リコール届出一覧表

リコール届出日：平成29年5月31日

リコール届出番号	外-2487	リコール開始日	平成29年 5月31日
届出者の氏名又は名称	ジャガー・ランドローバー・ジャパン 株式会社 代表取締役 ハンソン・マグナス・ユタカ	製作国：英国 製作者名：ジャガー・ランドローバー・リミテッド 問い合わせ先： ジャガーお客様相談室 0120-922-772	
不具合の部位（部品名）	燃料装置（燃料ポンプフィルターフランジ）		
基準不適合状態にあると認める構造、装置又は性能の状況及びその原因	燃料装置において、燃料ポンプフィルターフランジの燃料圧力に対する強度が不足のため、フランジ部に亀裂が発生することがある。そのため、亀裂部から燃料が漏れ、漏れて気化した燃料が高温の排気管により着火し、最悪の場合、火災に至るおそれがある。		
改善措置の内容	全車両、燃料ポンプフィルターフランジを対策品と交換する。		
不具合件数	0件	事故の有無	なし
発見の動機	本国メーカーからの情報による。		
自動車使用者及び自動車分解整備事業者に周知させるための措置	・使用者：電話又はダイレクトメールで通知する。 ・自動車分解整備事業者：対象台数が少数であり、全ての使用者を把握しているの で、機関誌等への掲載は行わない。 ・改善実施済車には、運転席側ドアロックストライカー付近に外-2487のステッカーを貼付する。

改善箇所説明図

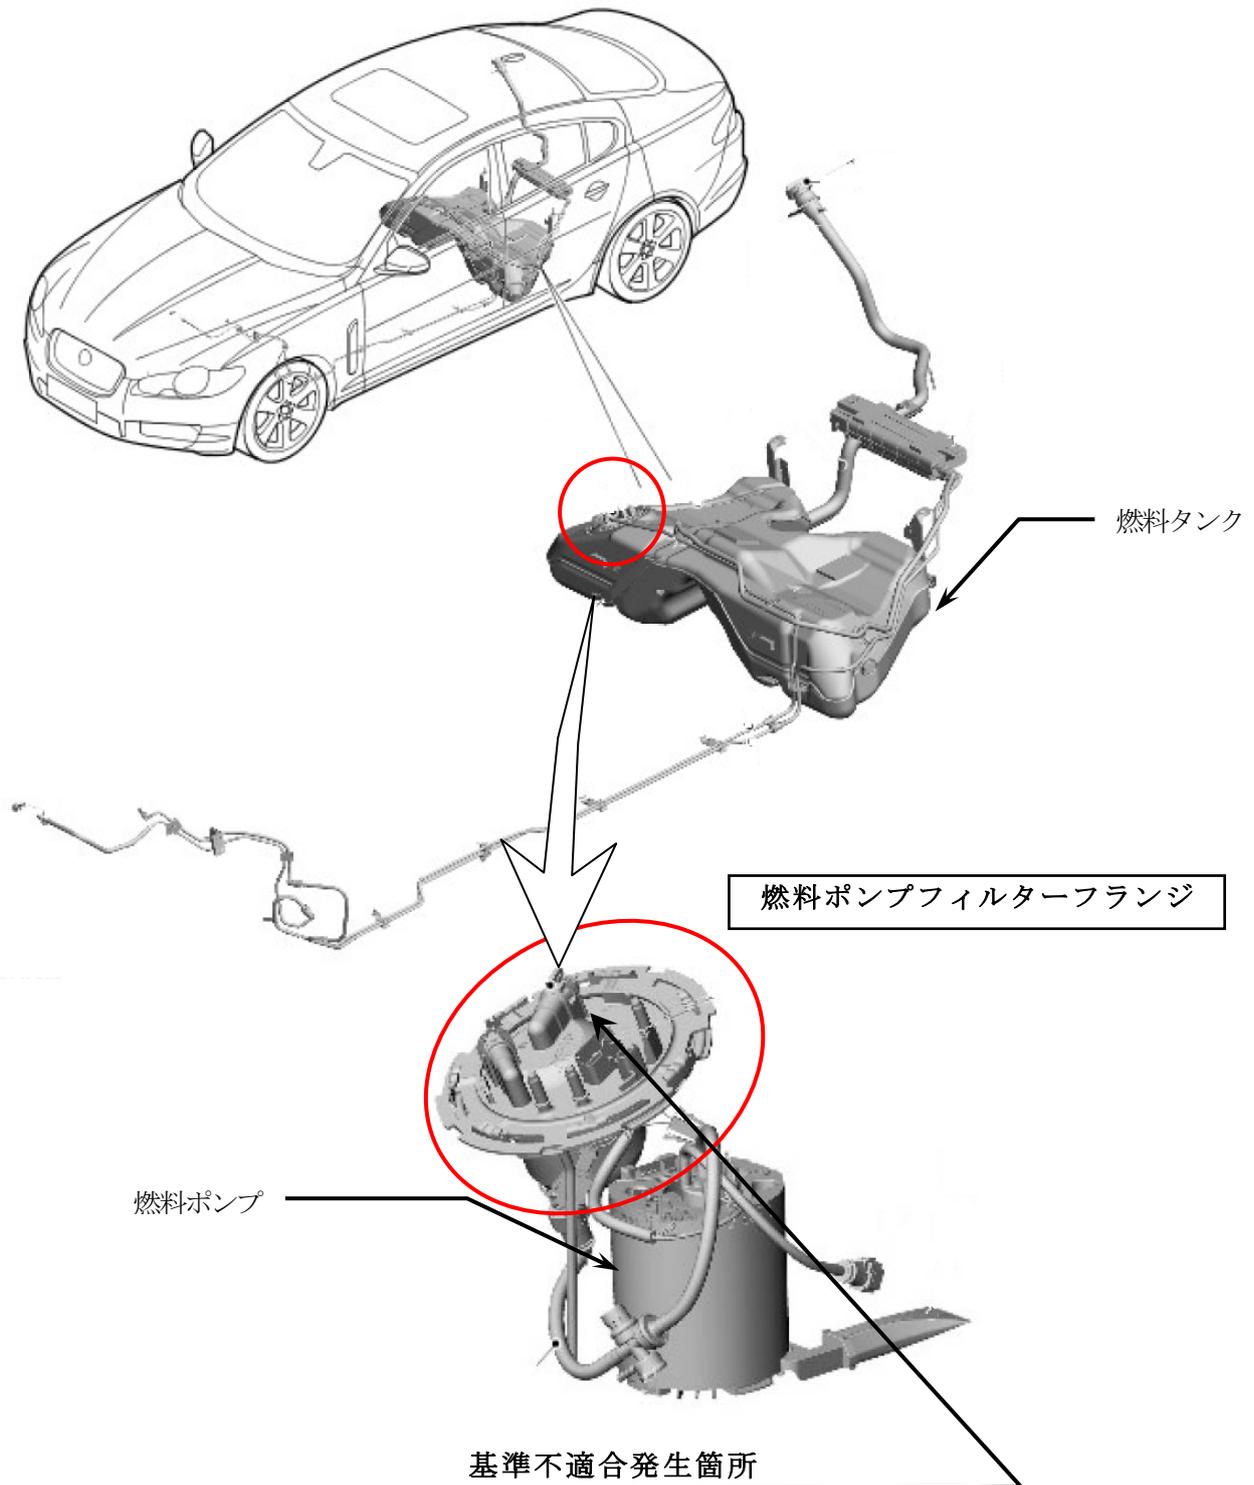
燃料装置において、燃料ポンプフィルターフランジの燃料圧力に対する強度が不足のため、フランジ部に亀裂が発生することがある。そのため、亀裂部から燃料が漏れ、漏れて気化した燃料が高温の排気管により着火し、最悪の場合、火災に至るおそれがある。

全車両、燃料ポンプフィルターフランジを対策品と交換する。

識別：トランク内のバッテリーブラケット取付けボルトに黄ペイントを塗布する。
